Dohoda o vypořádání změn závazků ze smlouvy o dílo, a o ukončení plnění

2. Vzhledem ke skutečnosti, že závazky ze smlouvy o dílo, které jsou předmětem vypořádání dle této dohody, jsou založeny na základě výsledku zadávacího řízení veřejné zakázky s názvem „ÚPRAVA STÁVAJÍCÍCH VNITŘNÍCH PROSTOR V TŘETÍM NADZEMNÍM PODLAŽÍ BUDOVY MUZEA A INSTALACI PRVKŮ PRO UMÍSTĚNÍ EXPONÁTŮ V RÁMCI VYBUDOVÁNÍ NOVÉ PŘÍRODOPISNÉ EXPOZICE“ realizovaného v otevřeném řízení podle § 56 zákona č. 134/2016 Sb., o zadávání veřejných zakázek, ve znění pozdějších předpisů, (dále jen „veřejná zakázka“), vyjadřují obě smluvní strany společnou vůli vypořádat tyto závazky rovněž v souladu s § 222 tohoto zákona tak, aby byl jednak naplněn smysl a účel uzavřené smlouvy, a současně tímto nedošlo k podstatné změně závazku z uzavřené smlouvy na veřejnou zakázku.

Akce: „Úprava stávajících vnitřních prostor v 3.nadzemního podlaží budovy muzea a instalace prvků pro umístění exponátů v rámci vybudování nové přírodopisné expozice”

Změnový list (ZL) č.19: “Ostatní položky”

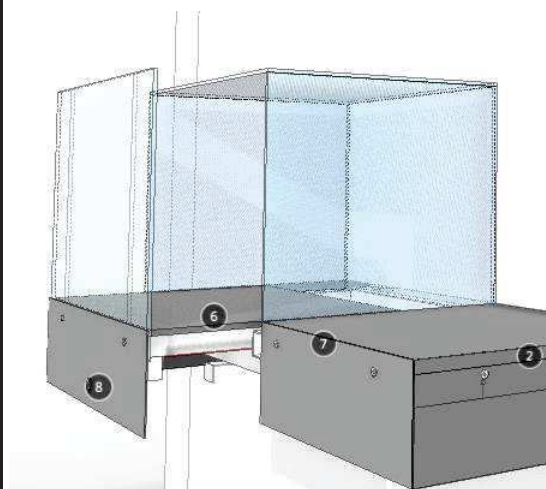
V PD byl u prvků A.Z.07 a B.Z.01 krabicové vitríny ze skla původně zamýšlen otevírací systém výklopu celé skleněné krabice Z důvodů větší **bezpečnosti a praktičtější manipulace** s modelem, který je poměrně velký, navrhl zhotovitel změnu. Tento systém byl po dohodě upraven na výsuv dna s fixním čelním sklem. Toto řešení usnadní vyjímání modelu, také toto řešení umožňuje lepší usazení celé vitríny v daném prostoru, blíže ke zdi. Technicky se jedná o záměnu otevíracího mechanismu, kdy původně plánovaná vzpěra byla nahrazena odolnějším zátěžovým plnovýsuvem včetně automatického dojezdu a tlumení. Ostatní rozměry, vzhled, funkce, umístění v expozici a způsob užití zůstávají stejné. Vyšší pořizovací cena plnovýsuvu oproti plynové vzpěře je hrazena dodavatelem v rámci realizace celého prvku. Záměna nemá dopad na konečnou cenu díla.
